VYSVĚTLENÍ ZADÁVACÍ DOKUMENTACE ČÍSLO 3

"VFU – Rekonstrukce objektu č. 31"

**podlimitní veřejná zakázka na stavební práce
zadávaná v otevřeném řízení**

Ve výpise vnitřního vybavení je v nákrese délka linky 3m

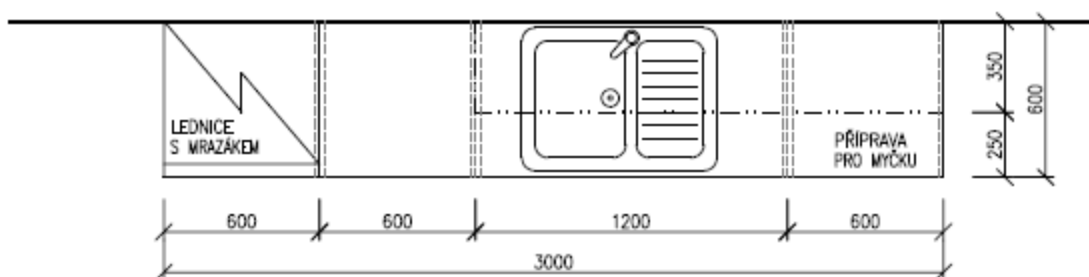
937	W/04	Kuchyňská linka 4000/2000 mm, vč. doplňků - D+M	kus	2,00000
-----	------	---	-----	---------

Jakou délku tedy má linka mít?

Odpověď zadavatele: U položky č. 937 ve výkazu výměr s ozn. VV/04 má být správná délka kuchyňské linky 3 m (dle výpisu prvků vnitřního vybavení).

Ve výkrese D.1.1-33 Výpis hliníkových výrobků AL/10 – je počet kusů ve 3.NP – 1 ks

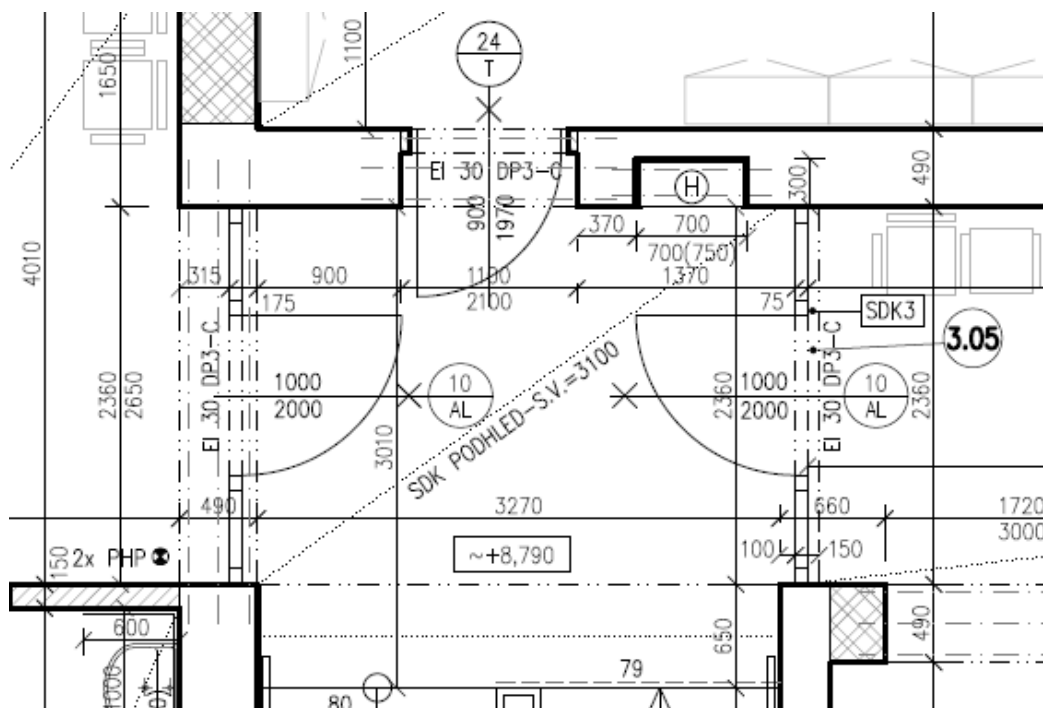
Dotaz číslo 72: Dotaz – výpis hliníkových výrobků – prvek AL/10

Ve výkrese D.1.1-14 Půdorys 3.NP – nový stav je prvek AL/10 – obsažen 2x – viz. níže:

Žádáme o upřesnění, co platí.

Odpověď zadavatele: Správný počet hliníkových výrobků s ozn. AL/10 jsou 2 ks, u jednoho kusu bude navíc požární předěl (opláštění systémovou SDK konstrukcí s požární odolností 45 minut včetně hliníkových profilů).
